Parecer nº 100/FEAM/URA SM - CAT/2024

Parecer Técnico de LAS/RAS nº 100/FEAM/URA SM-CAT/2024				
Nº Documento do Parecer Técnico vinculado ao SEI: 88637302				
PA SLA Nº: 506/2024		SITUAÇÃO: Sugestão pelo Indeferimento		
EMPREENDEDOR:	Josué Domingues de Andrade	CNPJ:	71.000.376/0001-44	
EMPREENDIMENTO:	Josué Domingues de Andrade	CNPJ:	71.000.376/0001-44	
MUNICÍPIO:	Monte Sião	ZONA:	Urbana	
COORDENADAS GEOGRÁFICAS (DATUM): SIRGAS2000	LAT/Y: 22°26'20,84" S		LONG/X: 46°34'38,52" W	
CRITÉRIO LOCACIONAL INCIDENTE: Não há incidência de critério locacional de enquadramento				
CÓDIGO:	PARAMETRO:	ATIVIDADE PRINCIPAL DO EMPREENDIMENTO (DN COPAM 217/17):	CLASSE	CRITÉRIO LOCACIONAL
F-05-18-0	Capacidade de recebimento: 10 m³/dia	Aterro de resíduos da construção civil (classe "A"), exceto aterro para fins de terraplanagem em empreendimento ou atividade com regularização ambiental, ou com a finalidade de nivelamento de terreno previsto em projeto aprovado da ocupação	2	0

Parecer Técnico de LAS/RAS nº 100/FEAM/URA SM-CAT/2024

Figura 4 – Planta planialtimétrica da área do empreendimento. Fonte: Processo SLA nº 506/2024.

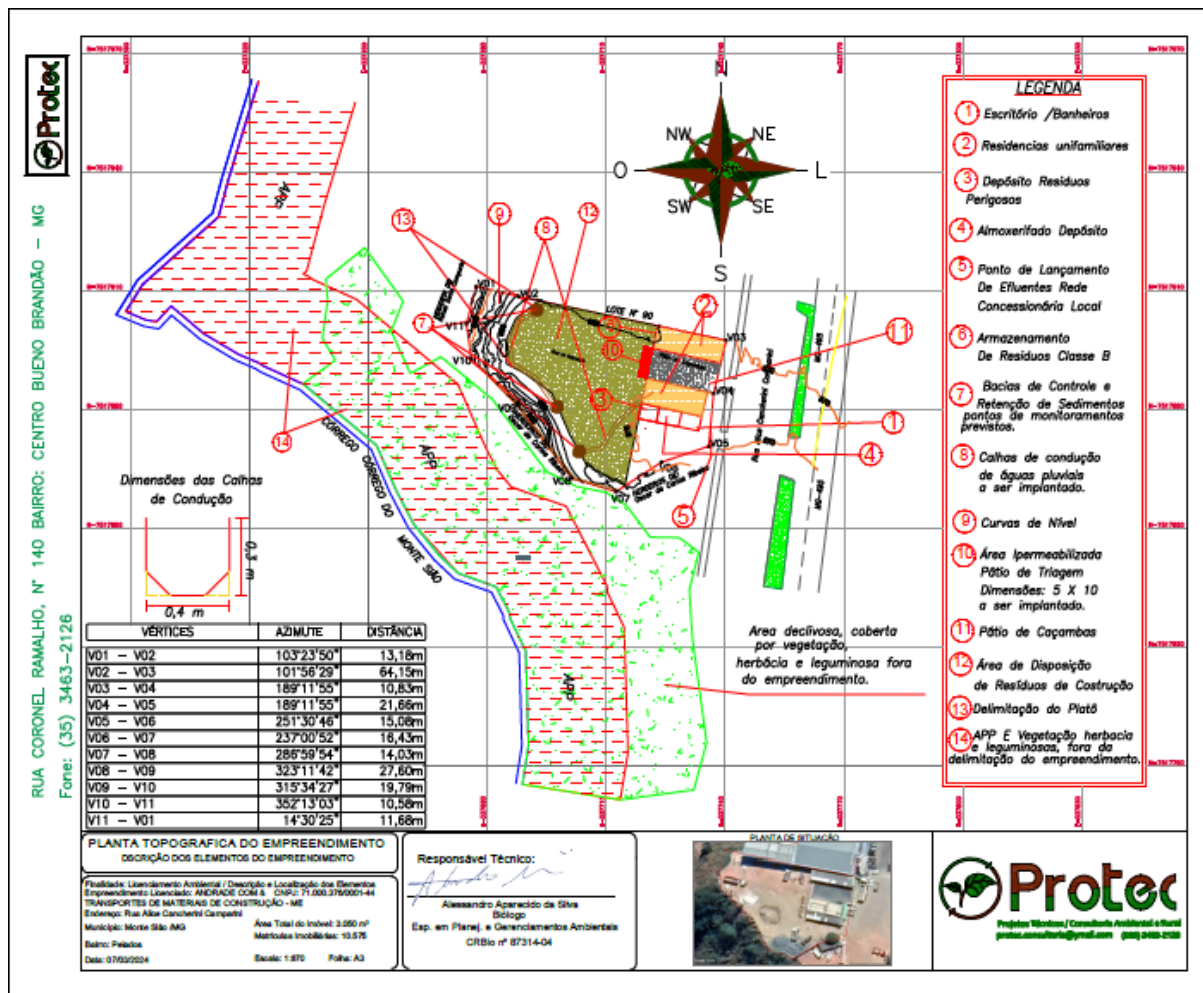
Os parâmetros de projeto do aterro (cota inicial, cota final, área de disposição de resíduos) apresentados no relatório técnico encontram-se divergentes das informações da planta planialtimétrica e do arquivo shape do empreendimento, acostados no processo.

De acordo com a planta planialtimétrica apresentada (Figura 4), a área do aterro encontra-se na cota 869 m e a cota da rua (entrada do empreendimento) é de 870 m. Assim, para nivelamento da área do empreendimento com a rua será aterrado entorno de 1 m de altura e, consequentemente, a altura final do platô do aterro ficará 2 m acima do nível da rua. Levando-se em conta a proximidade da área de disposição de resíduos com edificações existentes e a

diferença da cota final do aterro e da cota do curso d'água ao fundo do empreendimento (superior a 10 m), conclui-se que o local requerido apresenta-se com área muito abaixo do esperado para o volume diário informado, podendo ocasionar instabilidade geotécnica do maciço e colocar em risco a segurança dos funcionários, as edificações próximas e o referido curso d'água. Soma-se a isto, a ausência de área no entorno para manutenção e inspeção periódica do maciço (Figura 5).

- Comprovar que a área pretendida para o aterro de resíduos RCC é capaz de atender o volume de destinação de recebimento dentro da vida útil informada, não comprometendo a segurança dos funcionários, edificações próximas e curso d'água;
